改善箇所説明図

エキスパンダの断面図

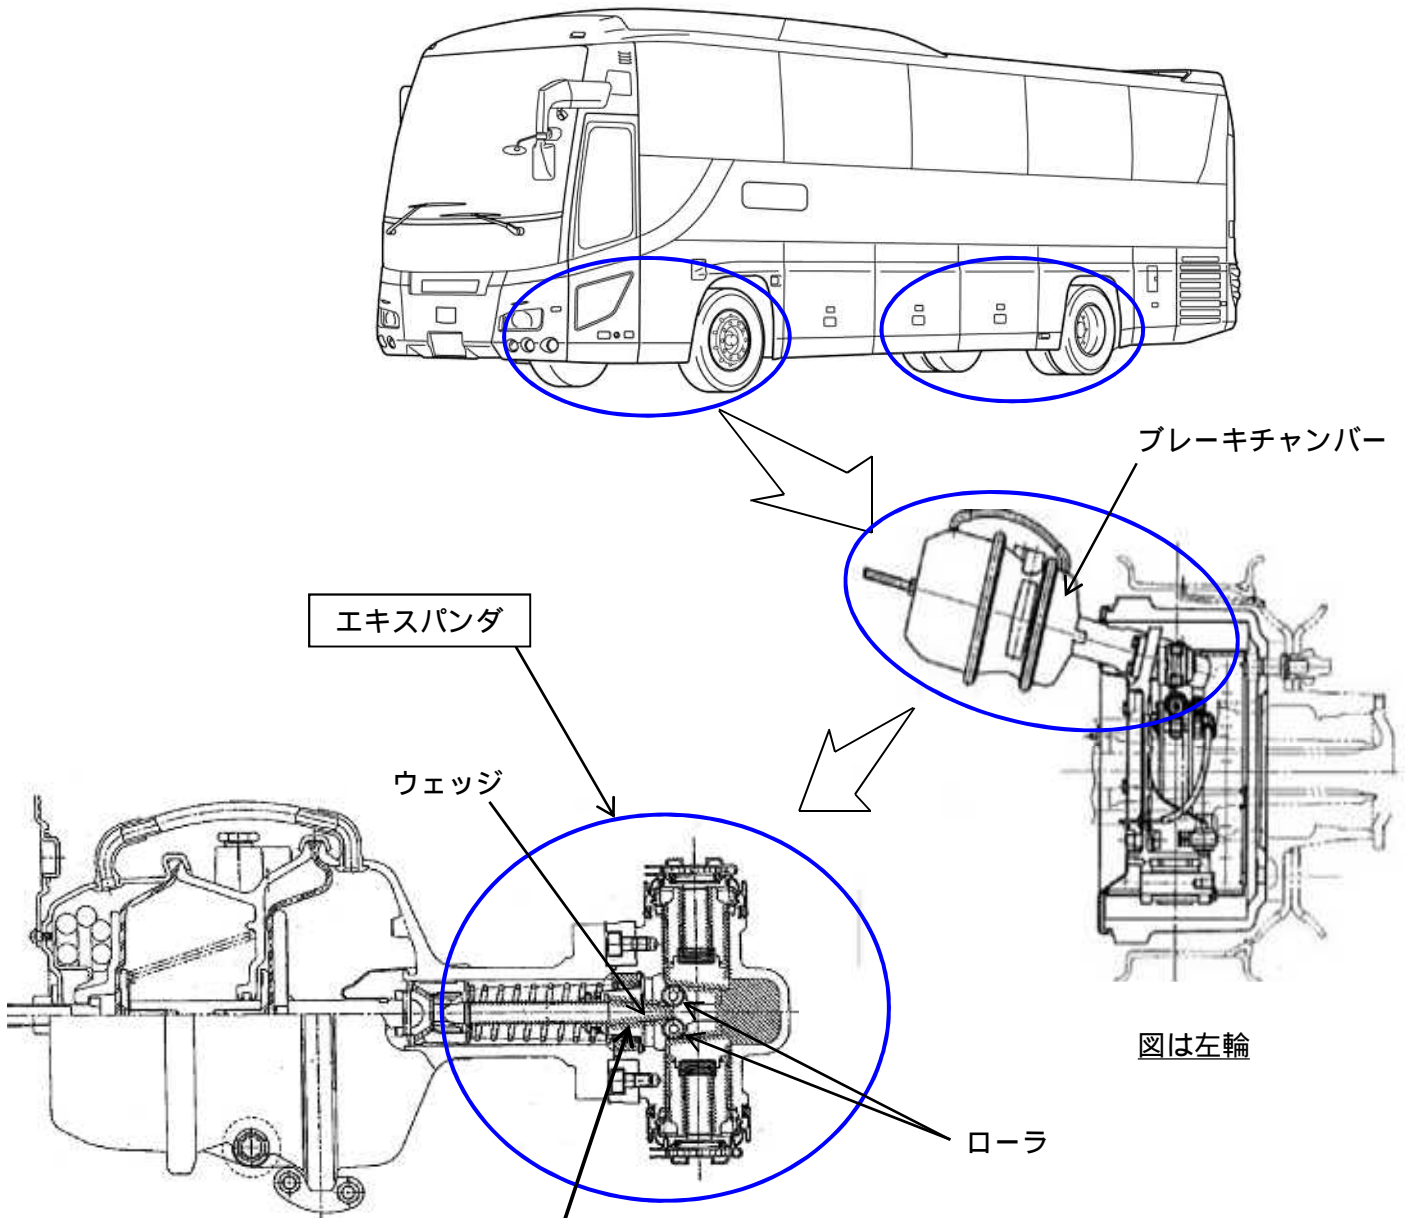
基準不適合発生箇所

大型バスのブレーキにおいて、エキスパンダのウェッジの熱処理が不適切なため、硬度が不足しているものがある。そのため、制動を繰り返すことでウェッジが摩耗し制動力が変化し、最悪の場合、ウェッジが損傷し、車輪の制動ができなくなるおそれがある。

改善の内容

全車両、当該エキスパンダの製造番号を点検し、対象のものは良品と交換する。

識別 : 改善済車両にはネームプレートに白色ペイントを塗布する。
